Verlag schouw toegankelijkheid Haagse Beemden, Heksenwiél en Kroeten d.d. 13-8-2018

Breda Gelijk! heeft van de gemeenteraad de opdracht gekregen om in 2017 en 2018 10 wijken te schouwen op de toegankelijkheid van de openbare ruimte in samenwerking met de bewoners en mensen met een beperking. Dit alles in het kader van de Bredase Agenda Toegankelijkheid 2017/2018.

Heksenwaag

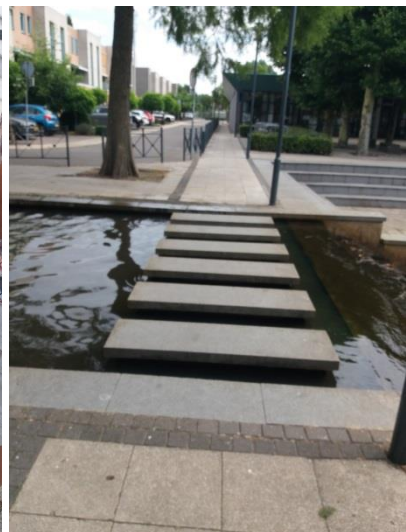
- Bibliotheek
 - De bibliotheek is toegankelijk voor rolstoelgebruikers, maar er is geen routegeleiding aanwezig voor mensen met een visuele beperking.
 - De boombakken zijn erg diep. Deze zorgen voor struikelgevaar voor mensen met een visuele beperking.

- Watertheater
 - Dit is niet toegankelijk voor mensen met een beperking, omdat het alleen maar via trappen te bereiken is.
 - Om aan de overzijde van het water naar de Heksenkring te komen moet gebruik gemaakt worden van de stapstenen of er moet een flink eind omgelopen worden
 - Kolken bij de bomen liggen 10 cm diep, wat voor struikelgevaar zorgt. Opsluitbanden liggen schots en scheef, wortelopdruk rond de bomen.

Advies: routegeleiding aanbrengen naar de hoofdingang en boombakken opvullen met zand

Advies: aan de eerste 2 punten kan alleen iets gedaan worden als het gebied heringericht zou worden. Bestrating nalopen op oneffenheden en kolken ophalen.

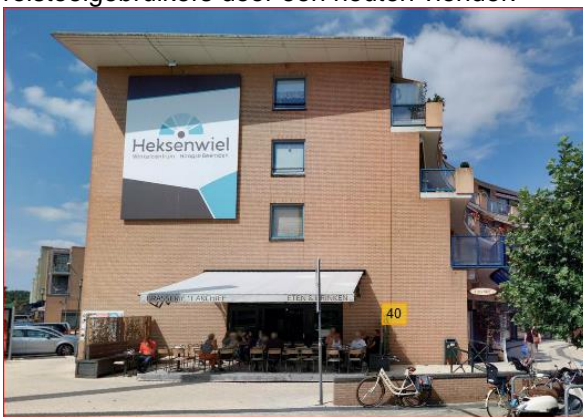
- Winkelcentrum: de lijngoot kan dienen als gidslijn voor mensen met een visuele beperking. Deze wordt echter gebruikt om reclameborden op te zetten. Er staat ook erg veel koopbaar buiten bij sommige winkels. Wat de vrije doorgang flink belemmert.

- Bij restaurant 't Archief is een groot gedeelte van het terras niet toegankelijk voor rolstoelgebruikers door een houten vlonder.

Advies: handhaven van de regels voor reclame-uitingen en winkeliers wijzen op de gevolgen van hun handelen voor mensen met een visuele beperking (bewustwording).

Deze situatie verdwijnt bij de herinrichting van het voorplein. Het gehele terras is dan rolstoeltoegankelijk.

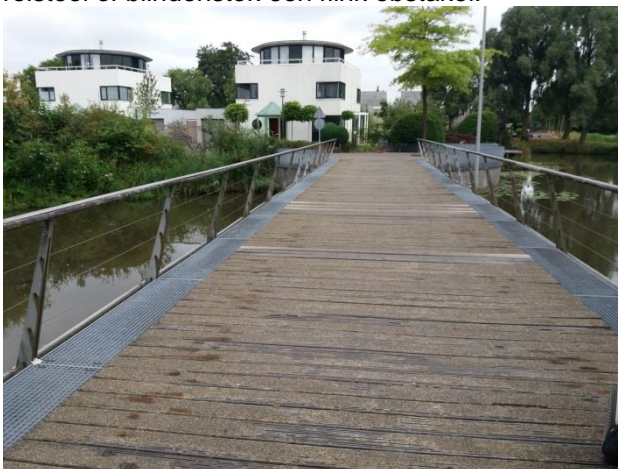
- Bij de ingang van het parkeerterrein van Sportcomplex Heksenwiel/Voetbalvereniging Boeimeer ontbreken trottoirpitten.

Advies: Trottoiropritten aanbrengen

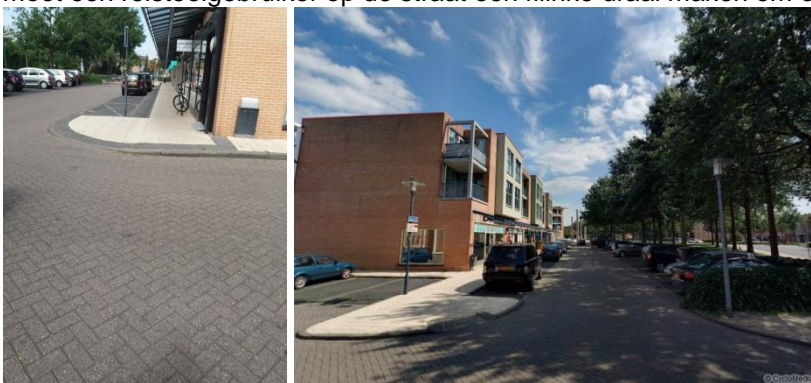
- Bij de bushalte aan de overkant van de Heksenwiellaan klopt ook de routegeleiding niet en er ontbreekt een gedeelte. Er ligt zelfs een compleet vierkant van 30 waarschuwingstegels midden op het trottoir.

Advies: deze bushalte voorzien van de juiste routegeleiding en trottoirpruit.

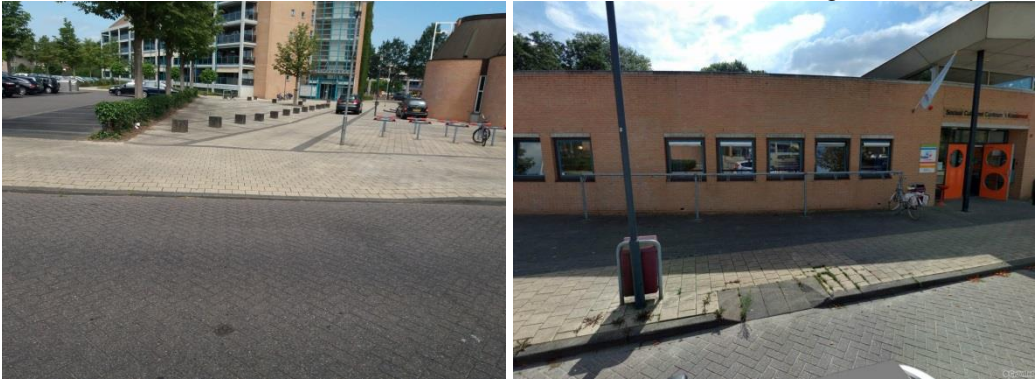
- De bushalte tegenover winkelcentrum Heksenwiel is nog niet toegankelijk voor mensen met een beperking.

Advies: bushalte alsnog toegankelijk laten maken.
